**127-я сессия**

**Правила № 166 ООН (присутствие уязвимых  
участников дорожного движения  
в непосредственной близости спереди и сбоку)**

### **Предложение по поправкам серии 01 к Правилам № 166 ООН (присутствие уязвимых участников дорожного движения в непосредственной близости спереди и сбоку)**

**Представлено экспертом от Японии\***

**Рис. 1**  
Пример измерения на основе максимального изменения

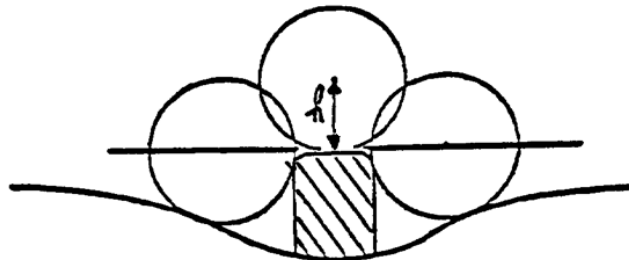
- 6.1.3.3.2** Если размеры выступа элемента, установленного на поверхности, не являющейся выпуклой, не могут быть определены при помощи обычного измерения, то их определяют на основе максимального изменения расстояния от центра шара диаметром 100 мм до условной линии панели при перемещении этого шара с сохранением постоянного контакта с этим элементом. На рис. 1 показан пример использования этой процедуры.

Рис. 2  
Размеры испытательного устройства и технические требования  
(в миллиметрах)

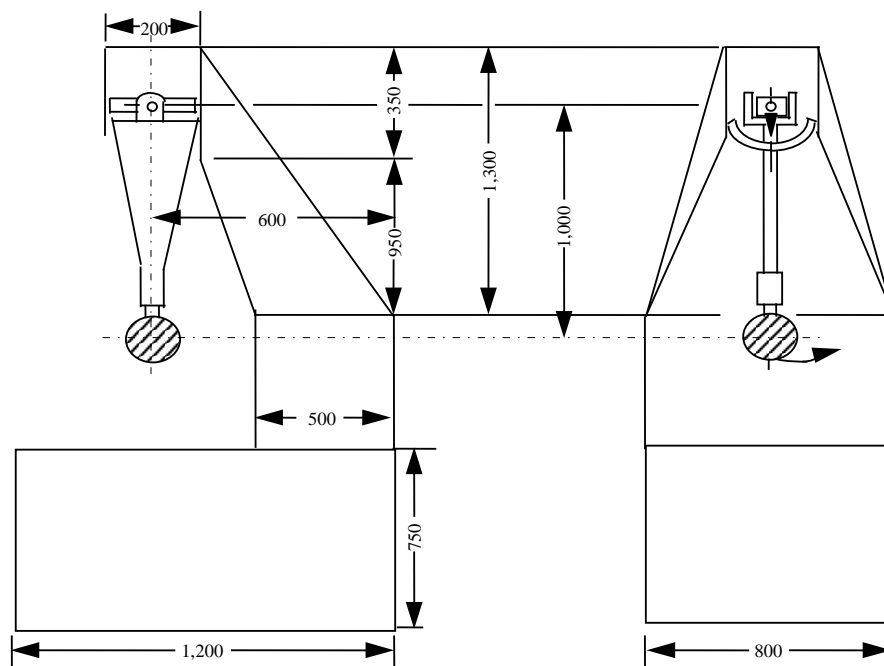
На рис. 2 ниже приведены размеры (в мм) испытательного устройства и специальные конструктивные требования:

6.2.2.1.2 Центр удара маятника совмещают с центром сферы, образующей ударную часть. Расстояние "1" от центра сферы до оси вращения в плоскости падения составляет  $1 \text{ м} \pm 5 \text{ мм}$ . Приведенная масса маятника  $m_0 = 6,8 \pm 0,05$  кг. Отношение  $m_0$  к общей массе  $m$  маятника

Рис. 3  
Пример устройства для испытания на изгиб для зеркал

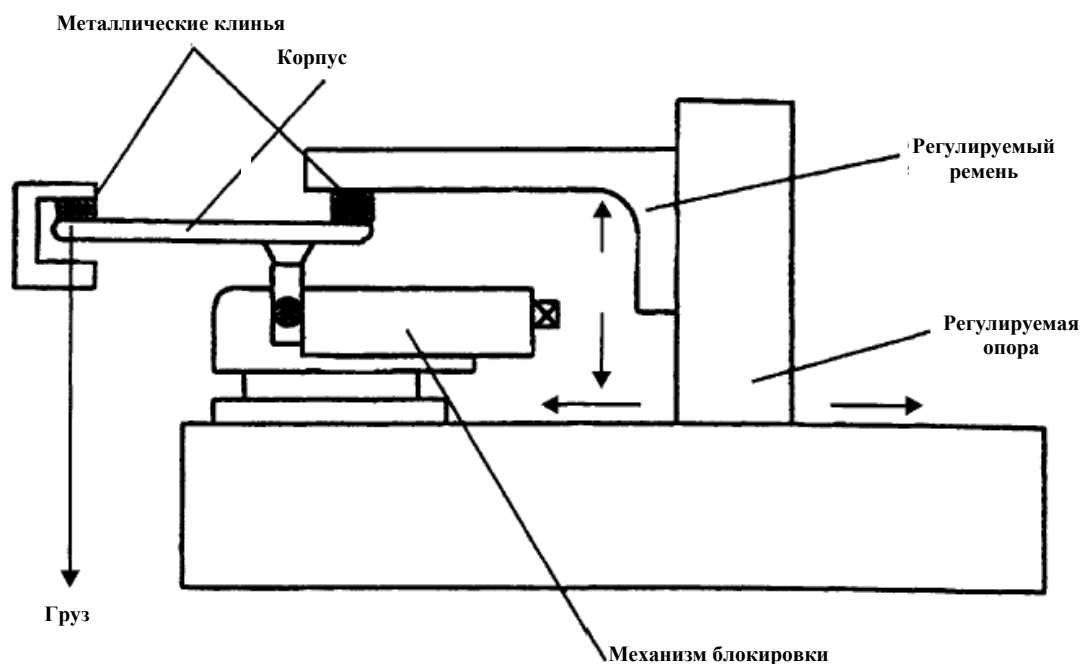
Защитный корпус устанавливают горизонтально на испытательном устройстве таким образом, чтобы можно было надежно заблокировать элементы регулировки крепления. Оконечность, наиболее приближенную к точке крепления на элементе регулировки, закрепляют в направлении наибольшего габарита защитного корпуса жестким упором шириной 15 мм, закрывающим всю ширину защитного корпуса.

С другой стороны на защитный корпус устанавливают упор, аналогичный описанному выше, с тем чтобы приложить предусмотренную испытательную нагрузку (рис. 3).

Допускается закрепление оконечности защитного корпуса, противоположной той, к которой прилагают нагрузку, вместо удержания ее в положении, показанном на рис. 3.

6.2.2.3.2 Испытательная нагрузка должна составлять 25 кг и должна прилагаться в течение одной минуты.

**Рис. 5**  
**Примеры зон использования каждого из средств (для правостороннего движения)**

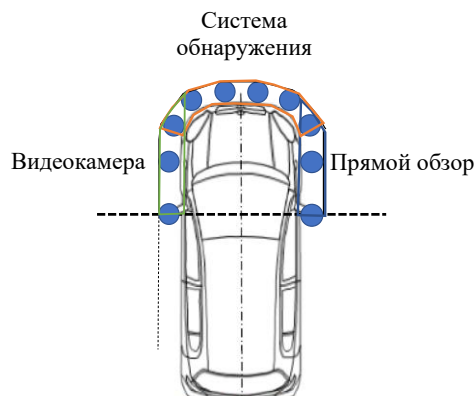
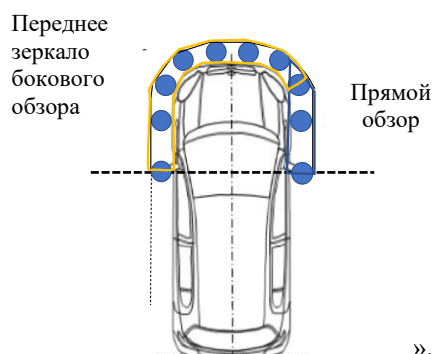
**Допускается перекрытие зон использования различных средств (см. примеры на рис. 5).**

- а) **В случае прямого обзора, использования системы обнаружения, СВПБО**

- б) **В случае прямого обзора и использования зеркала**

Рис. 7  
Пример измерения на основе максимального изменения

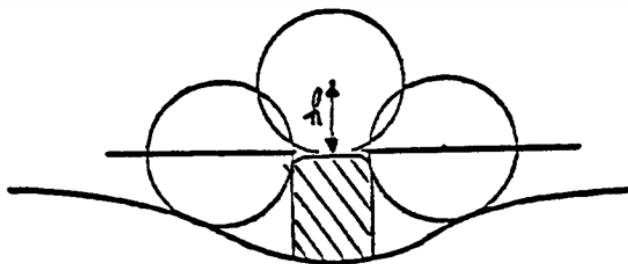
**15.4.3.3.2** Если размеры выступа элемента, установленного на поверхности, не являющейся выпуклой, не могут быть определены при помощи обычного измерения, то их определяют на основе максимального изменения расстояния от центра шара диаметром 100 мм до условной линии панели при перемещении этого шара с сохранением

постоянного контакта с этим элементом. На рис. 7 показан пример использования этой процедуры.

### Схемы знаков официального утверждения устройства для средств переднего и бокового обзора

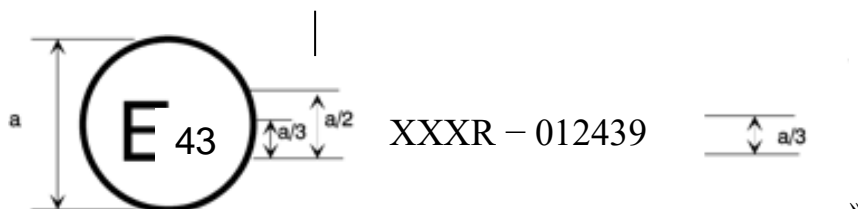
Приведенный выше знак официального утверждения, проставленный на устройстве для средств переднего и бокового обзора, указывает, что данное устройство является основным устройством переднего и бокового обзора в непосредственной близости, которое официально утверждено в Японии (E 43) на основании Правил № 166 ООН под номером официального утверждения 002439 012439. Первые две цифры номера официального утверждения указывают, что официальное утверждение было представлено в соответствии с **Правилами № 166**

**ООН с поправками серии 01** требованиями Правил № 158 ООН в их первоначальном варианте. ...»

**Расположение испытательных объектов**

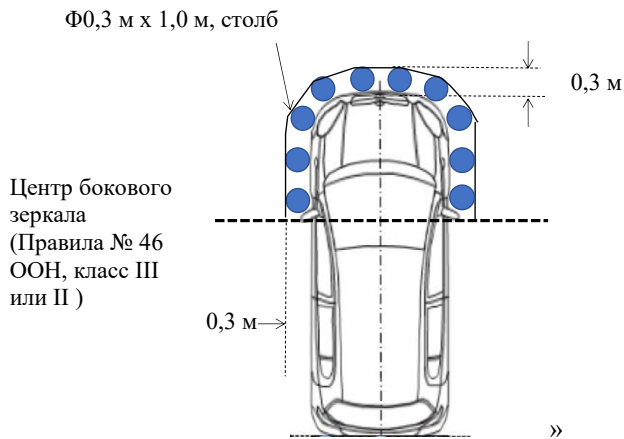
- «1.2 Испытательный объект должен соприкасаться с передней и боковыми сторонами транспортного средства от центра зеркала со стороны пассажира до центра зеркала со стороны водителя, и он должен быть видимым в поле переднего и бокового обзора в непосредственной близости. Если транспортное средство оборудовано системой CBM, соответствующей Правилам № 46 ООН с поправками серии 04, то изготовитель должен проанализировать такое же транспортное средство, оборудованное боковыми зеркалами, или использовать центры объективов видеокамер системы CBM класса III или II вместо центров боковых зеркал.

8. Пункт 23:  
Это предложение представляет собой серию поправок, поэтому требуются переходные положения.
  9. Приложение 5:  
Исправление для обеспечения соответствия поправкам серии 01.
  10. Приложение 9:  
Включение описания зеркала класса II на рис.
  11. Приложение 10:  
Исключение данного предложения в целях уточнения.
  12. Приложение 13:  
Отражение последней поправки к Правилам № 46 ООН(GRSG-126-24r1).
-

### Потребность в испытании ударом маятника

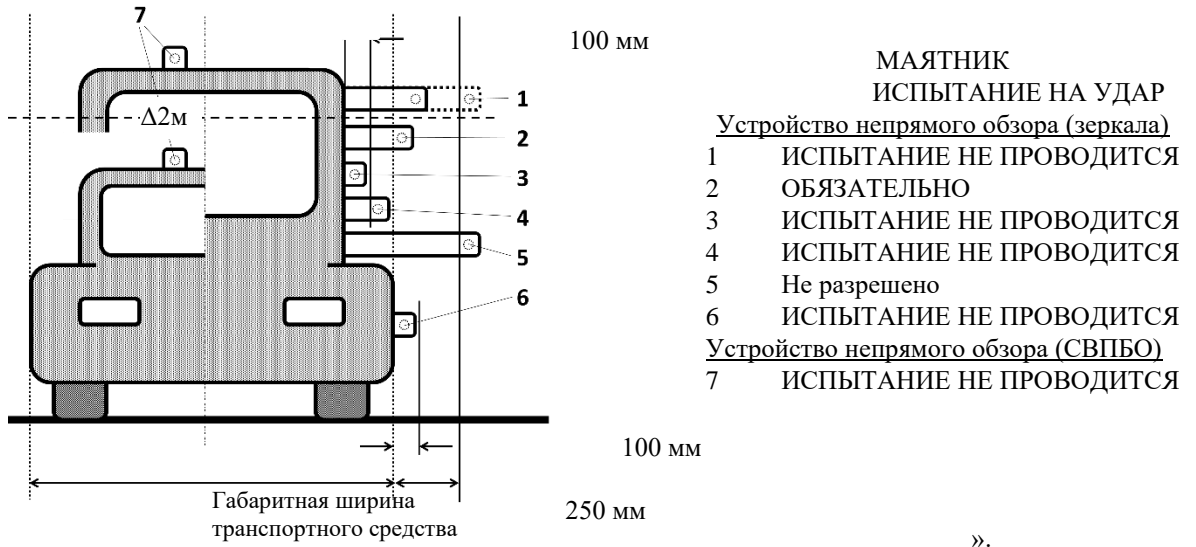
- a) наружных устройствах, не выступающих за общую габаритную ширину и длину транспортного средства и обеспечивающих переднюю поверхность преломления с углом не более  $45^\circ$ , измеряемым по отношению к продольной средней плоскости транспортного средства; либо
- b) устройствах с выступом не более 100 мм, измеряемым в точке крепления за пределами исходной внешней поверхности транспортного средства в соответствии с Правилами № 26 ООН (см. приложение 13).
